## PROGETTO DI UN EDIFICIO COMMERCIALE

ELABORATO D

### Verifica di assoggettabilità a VIA

Risposta alla richiesta di integrazioni a riscontro della richiesta della Provincia di Vicenza trasmessa con nota prot. n. 15102 del 14.03.2019

Figura 2-1. Mapa isolivello sorgenti fisse scenario di progetto - Diurno

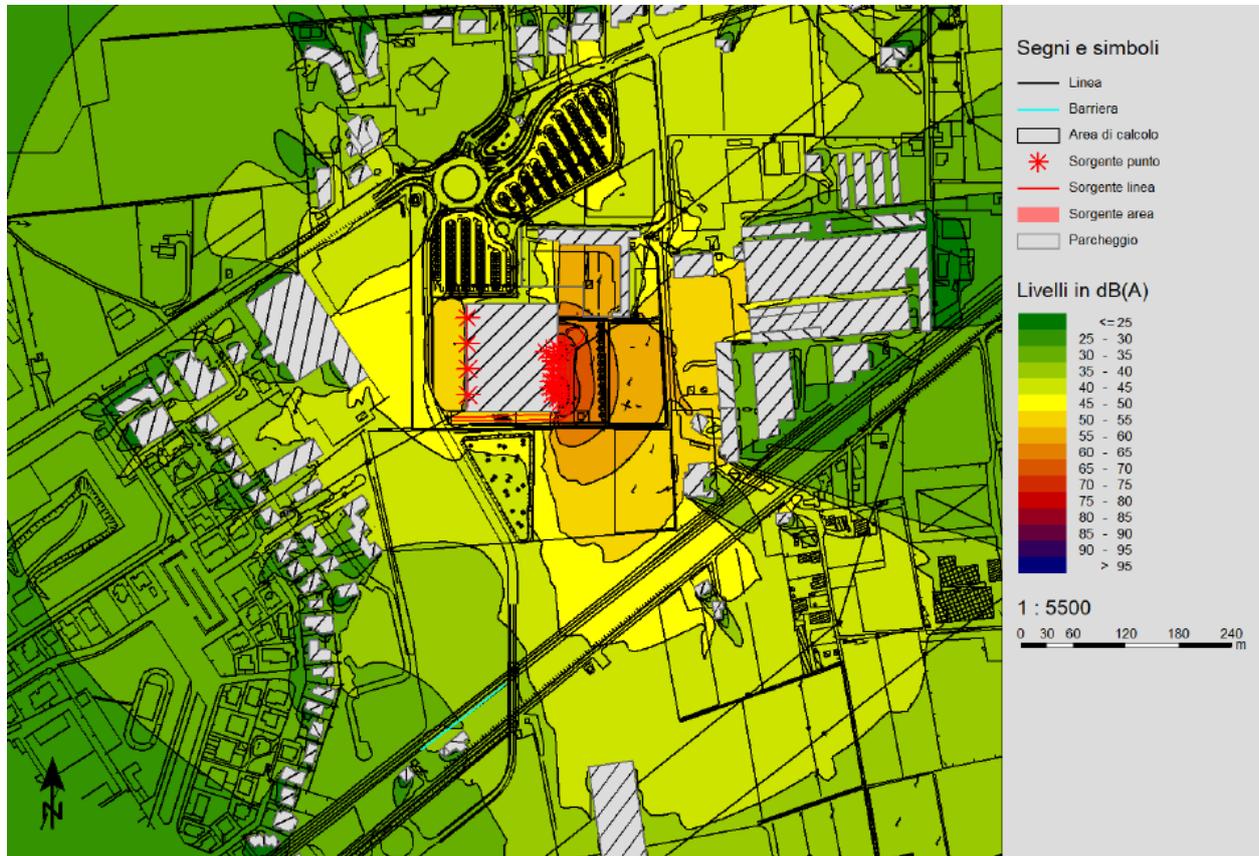
*L’attuazione del Piano risulta comportare la creazione di traffico veicolare indotto. Sembra quindi necessario accertare che tale traffico indotto non produca un impatto significativamente negativo sulle condizioni di inquinamento atmosferico ed acustico delle zone interessate dall’intervento urbanistico.*

Sotto il profilo acustico, con la presentazione dell’istanza di Verifica di Assoggettabilità a VIA, si è provveduto ad eseguire un approfondimento di carattere specialistico per valutare preventivamente l’entità delle emissioni sonore generate dal progetto.

In particolare si è predisposto un modello previsionale per valutare gli impatti futuri dei nuovi impianti in progetto installati sulla copertura (impianti di climatizzazione e refrigerazione), delle attività di carico/scarico merci, delle emissioni sonore relative al parcheggio e la viabilità interna e infine del traffico veicolare indotto dall’insediamento.

I risultati delle simulazioni effettuate relativamente allo scenario di progetto ed ai livelli assoluti di emissione ovvero il contributo sonoro delle sorgenti sonore di progetto, confrontati con i valori limite della classe acustica di appartenenza dei ricettori individuati (classe IV e III), permettono di affermare che, sia per il periodo di riferimento diurno, sia per il periodo di riferimento notturno, è verificato il rispetto dei valori limite valutati in prossimità dei ricettori individuati.

Relativamente ai livelli differenziali di immissione, ovvero la differenza tra rumore ambientale e rumore residuo, confrontati con i valori limite previsti per la classe acustica di appartenenza, lo studio evidenzia per entrambi i periodi di riferimento diurno e notturno il rispetto del limite differenziale di immissione calcolato in prossimità dei ricettori individuati.

La comparazione tra scenario attuale e di progetto (criterio differenziale), dovuto all'insediamento delle sorgenti sonore in progetto evidenzia un modesto aumento dei livelli sonori in prossimità dei ricettori individuati, variabile in base alla distanza, orientamento, schermature, ecc., tale incremento risulta comunque entro i limiti di accettabilità previsti dalla normativa vigente.

Figura 3-5. Mappa con i punti di vista

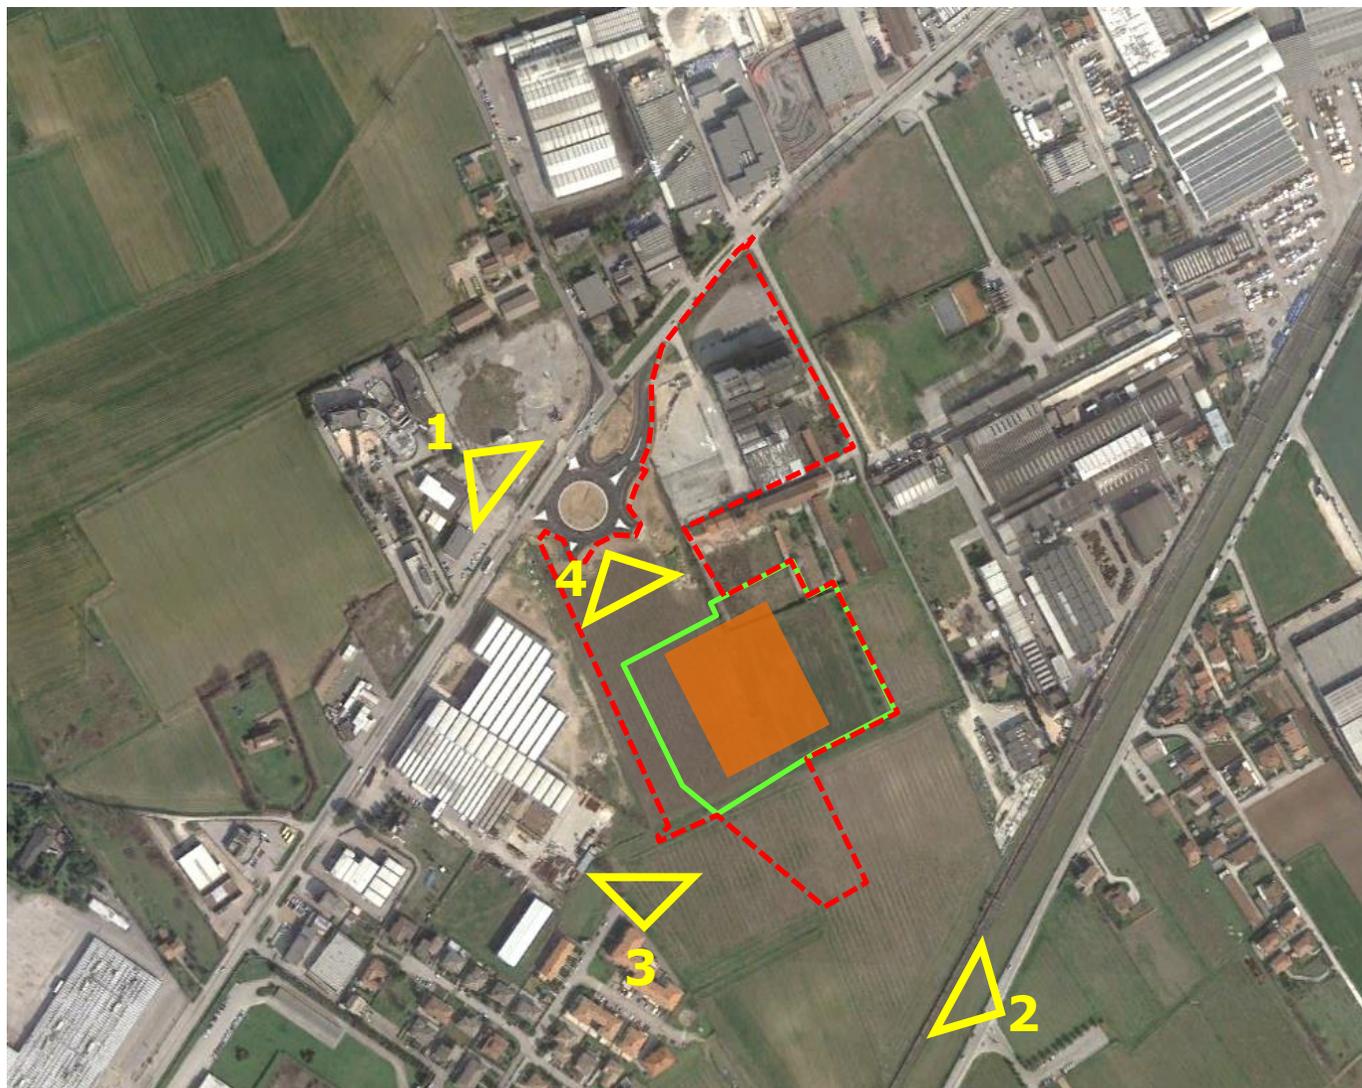
- un rendering di fotoinserimento del fabbricato con una visione ampia sia verso i colli che verso la statale;
- un maggior dettaglio su quanto potrebbe impattare ad esempio, il colore il materiale, considerato che nella relazione viene detto che dal punto di vista architettonico, in facciata si prevede un rivestimento metallico colorato con la funzione di limitare la luce solare estiva;
- uno studio che tratti con maggior attenzione, l'inserimento nel paesaggio circostante della nuova struttura, pur in considerazione del fatto che già la demolizione dei silos e delle vecchie strutture costituiscono un aspetto migliorativo e della necessità di visibilità che manifesta un'attività commerciale.

Il confronto fra lo stato attuale dei luoghi e le fotosimulazioni delle future opere previste dal progetto consente di apprezzare l'effetto “riordinatore” dell'intervento inteso nella sua globalità rispetto alle volumetrie esistenti nell'intorno.

Con la realizzazione dell'intervento, i volumi dei lotti A e B saranno realizzati in posizione sensibilmente più arretrata rispetto ad oggi; i parcheggi, posizionati frontalmente ai fabbricati e dotati di alberature, contribuiranno da un lato a rendere più aperta la visuale d'insieme dell'intero ambito e dall'altro a mantenere libera la visuale sul complesso di Villa Giustiniani migliorandone al contempo la “fruibilità” visiva sia da nord sia da sud. Dal punto di vista delle altezze e dello sviluppo planimetrico, i nuovi fabbricati saranno pienamente coerenti con il linguaggio architettonico degli edifici esistenti nell'intorno a prevalente destinazione produttiva.

L'inserimento di quinte arboree e di filari arbustivi, le piantumazioni in fregio al bacino di laminazione contribuiranno infine a schermare il manufatto e ad interromperne le superfici in relazione ad una visione dinamica dell'ambito dalle vie di comunicazione.
